Arkiv: PlanID-1263-201213,
Plannavn-
Alverstraumen kai,
Kommnr-4631, FA-L13,
HistSak-14/2104 LK
<jplD> 20/6502

Saksframlegg

Detaljreguleringsplan for Alverstraumen kai - 1. gongs handsaming

Parkering:

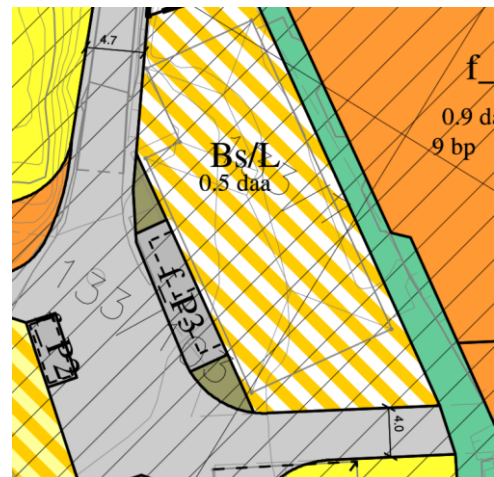
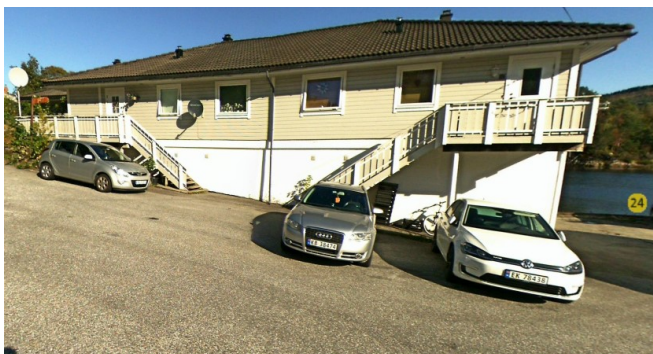
I planomtalen, under punkt 7.4, er det lagt fram ein oversiktleg tabell som viser parkeringskrav, tal parkeringsplassar for området, kor desse parkeringsplassane skal plasserast, og kor parkeringsplassane for rørslehemma skal plasserast.

Parkeringstalet er innafor krava som er stilt i KDP Knarvik – Alversund med Alverstraumen. Fordelinga av parkeringsplassar er derimot ikkje korrekt. Bs1 er oppgjeve med to

Det er i planforslaget tenkt å sikre 1 parkeringsplass pr. bueining i Bb1 og Bb2 nede på kaiplan, dette vil tilsaman verte 28 parkeringar. 25 av desse er tenkt løyst i parkeringsanlegg, medan resterande 3 parkeringsplassar skal lokaliserast utanfor parkeringsanlegget, ute på kaiplan. f_P3 sikrar to parkeringsplassar for Bb1 og Bb2, desse parkeringane er plassert på langs, rett framfor oppgangen til leileighetene i Bs/L.

5% av parkeringsplassane skal reserverast for rørslehemma. Kravet vil då verte 4 parkeringsplassar, som skal reserverast for rørslehemma. Av desse fire, er kun ein tenkt plassert nede på kaiplan, medan 3 HC-parkeringar er tenkt plassert oppe ved fylkesvegen i følge tabell 5 i planomtalen. Å plassere 3 av 4 HC-parkeringar langt over 100 meter frå tenkt destinasjonspunkt, der ein må gå/ gå med gåstol/ køyre rullestol og liknande, enten langs trafikkert tilkomstveg, eller ned ein turveg med ein stigning på 18,5% er ikkje haldbart.

I tilleggsnotatet skriv forslagsstillar at det er tenkt to HC-parkeringar i parkeringsanlegget. Planomtalen og tilleggsnotat samsvarar ikkje på dette punktet. Illustrasjonsplan viser heller ikkje tydeleg at det er tenkt HC-parkering i parkeringsanlegget, utanom at to parkeringsplassar ser større ut enn dei andre parkeringsplassane. Denne vurderinga legg difor vekt på planomtalen, og tabell 5 i denne, som viser korleis parkeringskravet skal dekkast.

Parkeringsanlegget er heller ikkje detaljprosjekttert, og viser ikkje kor søyler og/eller master skal plasserast, eller korleis det er tenkt at konstruksjonen skal løysast, og kunne verte ståande. Det er heller ikkje satt krav til parkeringsanlegget i rekkjefølgjekrava i føreseigna.

Parkeringsløyisinga i dette planforslaget er uheldig, og lyt reviderast. 1 parkeringsplass per bueining for Bb1, Bb2 må plasserast i parkeringsanlegg. 1 parkeringsplass per bueining for Bs1 må plasserast lettare tilgjengeleg, og helst i parkeringsanlegg. Parkering for Bs/L kan løysast i underetasje, og *minst* 3/4 HC-parkeringar må leggjast ved kaiplan, utan å hindre renovasjonsbil, brøytebil og brannbil sin aksjonsradius. Parkeringsanlegg må enten detaljprosjekterast, eller inkorporerast i rekkjefølgjekrava.

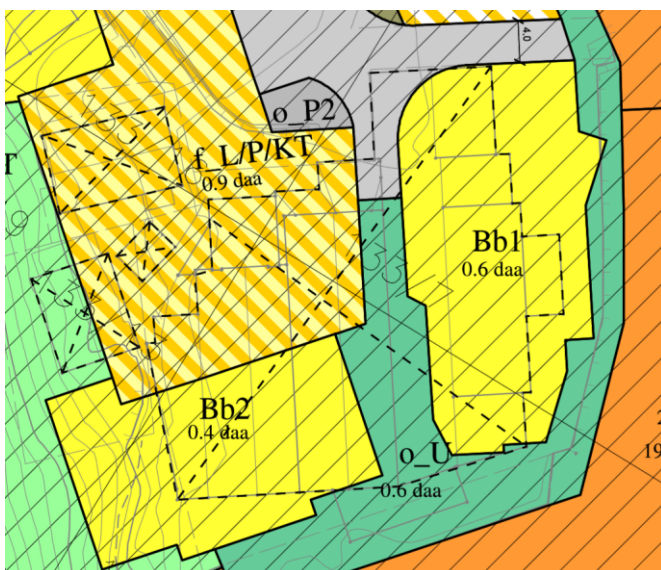
Plankartet viser ingen byggjegrenser og byggjegrenser er ikkje nemnt i planomtalen. Punkt 2.4 i føresegnene omhandlar byggjegrenser, men kun byggjegrenser for bygningane og pumpestasjon. Byggjegrense mot veg og sjø er ikkje nemnt i det heile i planforslaget. Jf. § 29 andre ledd i veglova, skal byggjegrense gå i ein avstand på 50 meter frå fylkesveg. Dette er ikkje framstilt eller vurdert i planforslaget.

I KDP Knarvik-Alversund med Alverstraumen er det satt ei byggjegrense langs sjø, med utgangspunkt i ei vurdering av funksjonell strandsone. Denne grensa, eller tidlegare gjeldande byggjegrenser mot sjø er ikkje framstilt eller vurdert i planforslaget.

Byggjegrænse langs sjø er hovudsakleg lagt langs vegglivet til eksisterande bygg, illustrert over. I biletet til høgre ser ein ei grå stipla line, som viser omriset til bygningen. Dette er byggjegrænsa mot sjø.

I biletet over ser ein konturane av eksisterande bygning med svart og grå stipla line. Denne konturen har ei svart stipla line kryssa over seg, dette viser at bygget skal rivast. Ein ser tydeleg at Bb1 og Bb2 går ut forbi omriset til eksisterande bygning, og er dermed i strid med byggjegrænse til sjø.

Planforslaget er i strid med både generell byggjegrænse mot fylkesveg og byggjegrænse mot sjø, som vist i KDP Knarvik – Alversund med Alverstraumen.

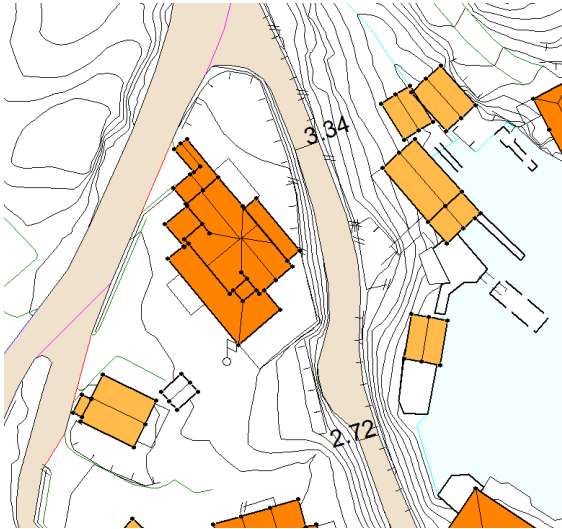
Vegbreidda er markert i plankartet, men er fleire stadar markert feil.

På biletet som viser ei vegbreidde på 4.3 m, ser ein at breidda er målt frå vegkant til plangrense. På biletet som viser ei vegbreidde på 4.7 m, ser ein at vegen er teikna utanfor eksisterande veg.

Ved ei måling av to punkt som kunne sjå smale ut på o_KV3, ser ein at eksisterande tilkomstveg ikkje oppfyller krava i handbok n100, og nokon stadar ikkje krava til Nordhordland brann og redning.

For å kunne gjere ei heilskapleg vurdering på tilkomstvegen, må breidde- og stigningsmål visast, planforslaget må tydeleg vise kva manglar ein har på tilkomstveg etter gjeldande normalar og ein må i større grad utgreie kvifor det ikkje er tilrådeleg å utbetre vegen. Ein må òg få ei uttale frå Nordhordland brann og redning om eksisterande tilkomstveg, og inkludere dette i planmaterialet.

Busshaldeplass:

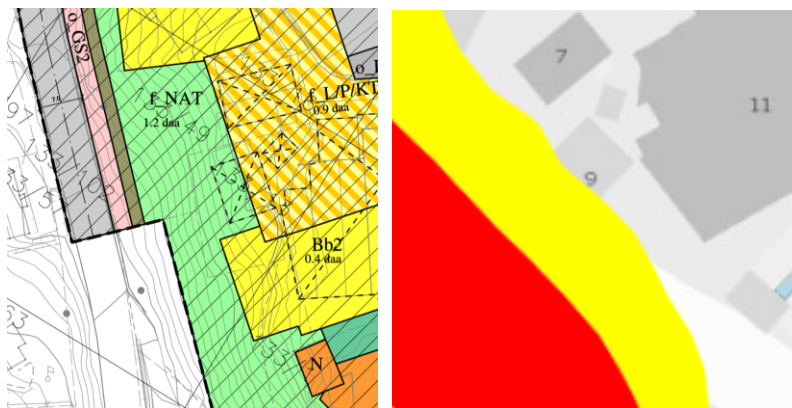
I vedtaket frå 2013 vart det stilt krav om at det må skildrast trafikksikringstiltak mot busstopp i sørgåande retning på Radøyvegen. Forslagsstillar meiner dette er følgd opp ved at planområdet er utvida og busshaldeplass er utforma etter gjeldande normer. Det er ikkje skildra nokon trafikksikringstiltak mot busshaldeplassen. Det er lagt til rette for gang- og sykkelveg som knyt seg til busshaldeplassen i nordgåande retning, men ikkje noko

trafikkisikringstiltak for å krysse vegen. Dette må utgreiast vidare.

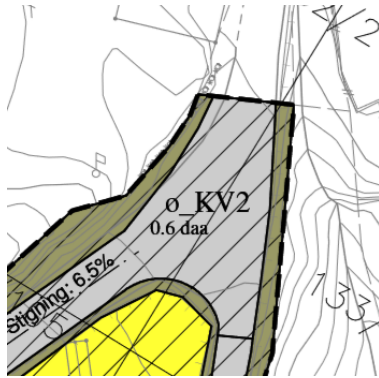
Summert opp, er følgjande ikkje sikra opparbeidd før bruksløyve for Bb1 og Bb2:

- Parkeringsanlegg, med boder og teknisk anlegg.
- Småbåtanlegget, både felles og offentleg.
- Gang- og sykkelveg.
- Eventuell omarbeiding i kjellar til Bs/L til parkeringsareal.

Parkeringsanlegg med boder og teknisk anlegg må inkorporerast i rekkjefølgjekrav. Det må òg utgreiast nærare korleis overgangen med parkering for Bs/L, frå ute på kaiplan til inne i kjellar skal gjennomførast og eventuelt opparbeidast.
